Réalisation de l'extension GM3 du CHU de Clermont-Ferrand, restructuration des Urgences et désamiantage et restructuration du bâtiment HC

NOTICE DE SECURITE

PHASE PCM 1– PHASE 1 (BAT GM3)

Version 8

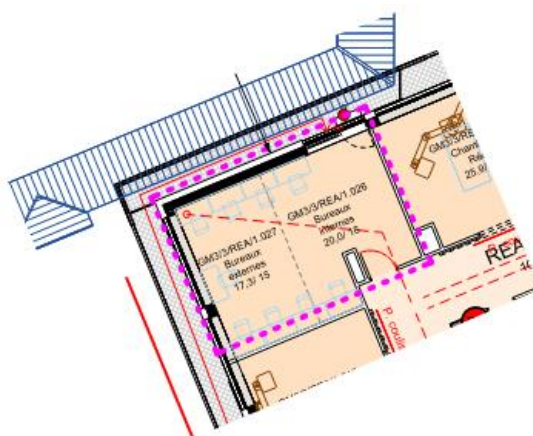
Dans le cadre du PCM, une baie accessible a été rajoutée (création d'une baie pompier donnant sur un bureau n° GM baie3/3/REA/1.026 /Bureaux internes). Les portants des locaux disposant d'une baie accessible disposeront d'un dispositif d'ouverture à simple manœuvre (bouton moleté) de manière garantir en permanence l'engagement des secours.

L'ajout de cette baie, vient en réponse à la prescription n° 7.

Desserte du bâtiment « GM3 » :

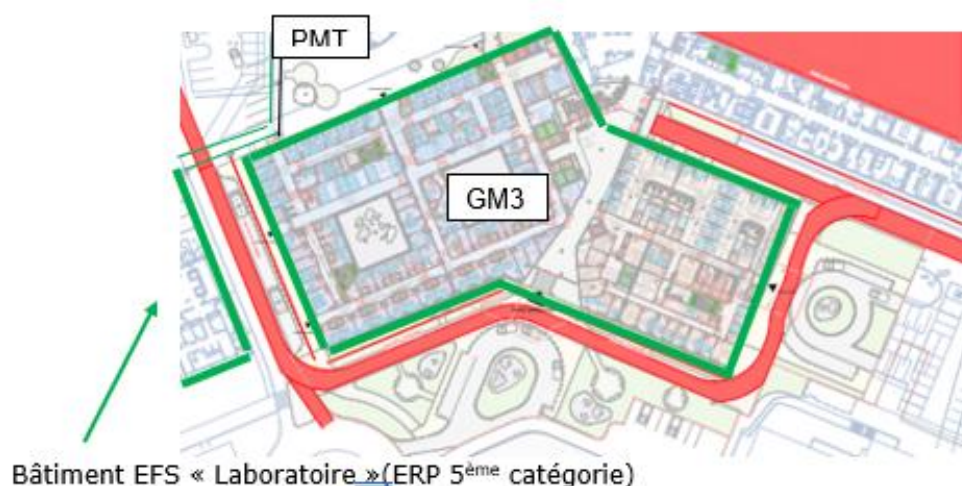
Comme précisé précédemment, en réponse à la prescription n°6, la voie de 12 mètres qui dessert la façade Sud ailes A et B présentera bien une voie utilisable de 6m.

Figure 4 : Gaine verticale avec ou sans trappes

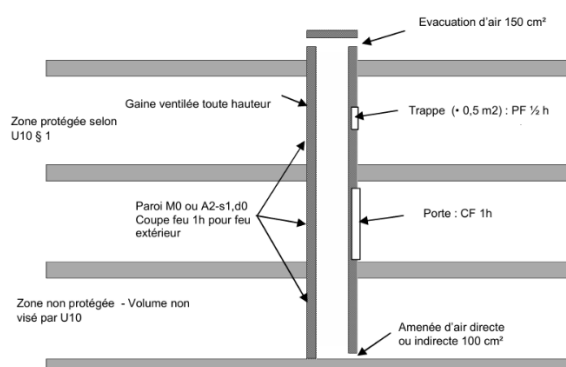
Concernant les conditions d'isolement de ces gaines, en complément des dispositions de l'article U 56 §3, il sera appliqué les préconisations émises dans le guide établi par Filiance « GAZ MEDICAUX COMMENTAIRES SUR LES ARTICLES U51 A U64 VERSION 2 AU 05/2023 » qui va au-delà des dispositions réglementaires.

Dans ce cadre, les portes de visite présenteront un degré d'isolement CF de degré 1 h (EI 60) et les trappes de visite d'une superficie de plus de 0,5 m2 un degré PF ½ heure (E 30).

1. PRESCRIPTION N°1 – BATIMENT HC

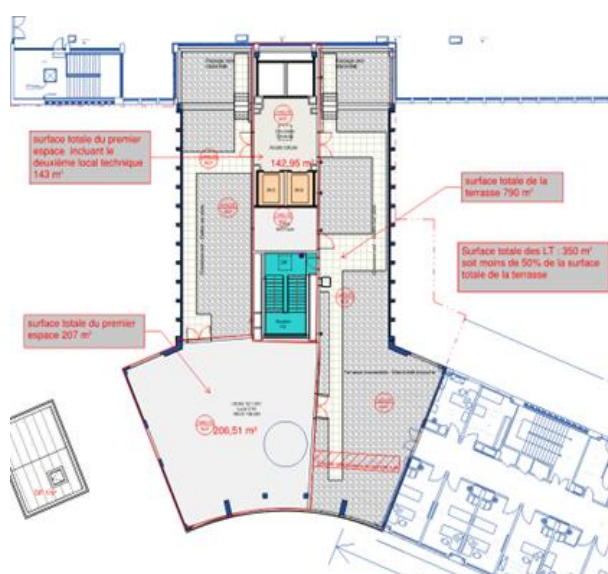
Les locaux ou groupes de locaux techniques sont les locaux associés au fonctionnement normal de l'immeuble de grande hauteur. En revanche, la création d'autres locaux techniques destinés à d'autres équipements (stations radio, météo...) dont l'activité n'est pas réservée à l'usage exclusif de l'IGH doit répondre aux mêmes exigences pour ne pas constituer un niveau de l'IGH. A la liste des modifications déclarées peut-être relevé, sur les plans et le descriptif de la notice phase 1, la présence de 2 locaux techniques au R+8 du bâtiment HC à 28,65m par rapport au niveau du sol le plus haut utilisable pour les engins des services publics de secours et de lutte contre l'incendie, contrairement au permis initial où ce bâtiment comptait que 7 étages. Faire confirmer à l'organisme agréé par le ministère de l'intérieur missionné par le maître d'ouvrage, le respect des dispositions précédentes ou revoir la conception du projet avec la réglementation applicable aux IGH.

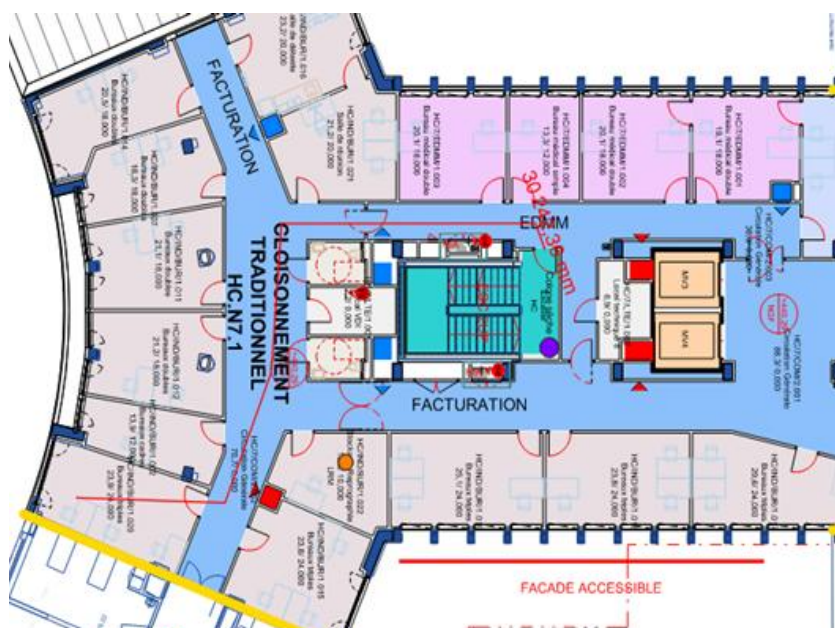
S'assurer que l'implantation des escaliers est telle que le public peut, à chaque niveau, accéder à un escalier sans transit par une zone protégée sinistrée. La distance maximale, mesurée suivant l'axe des circulations, que le public doit parcourir, à partir d'un point quelconque d'un local jusqu'à l'accès à un escalier, n'excède pas 40 mètres.
